形状比較表

≪主な変更内容≫

③ユニット形状

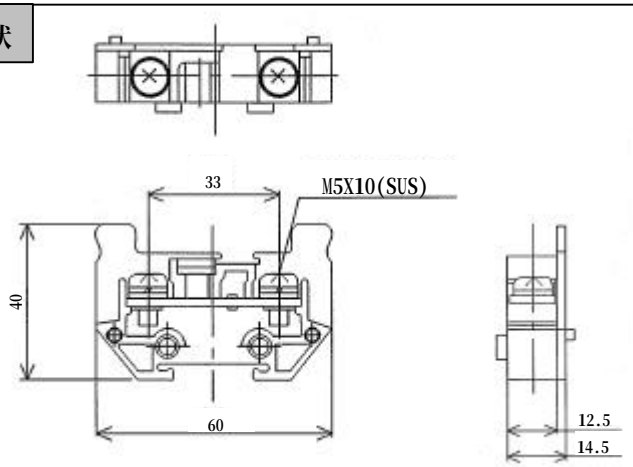
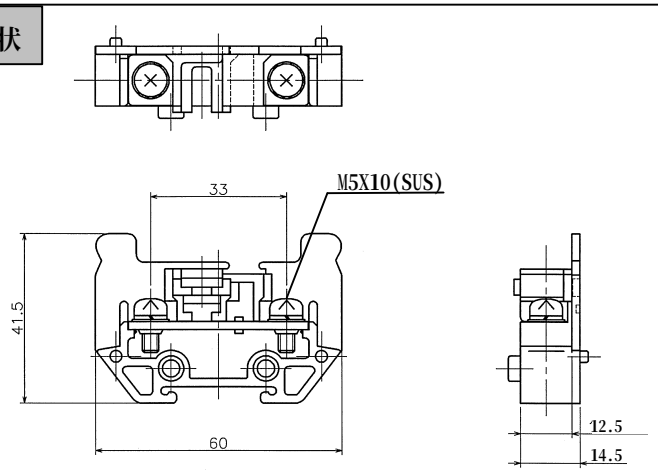
●ユニット寸法（高さ）の変更　（40.0㎜ ⇒ 41.5㎜）　･･･1.5㎜ 高くなります。

※ユニット形状変更に伴い、側板形状並びにショートボルトが形状変更となります。

④側板形状

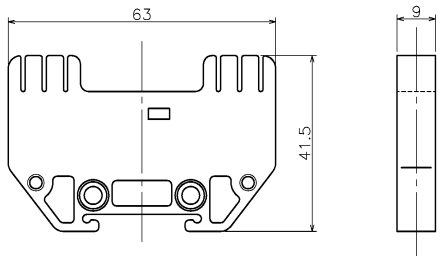
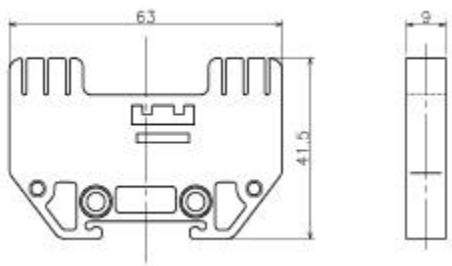
●側板形状の変更　･･･上記図面をご参照下さい。
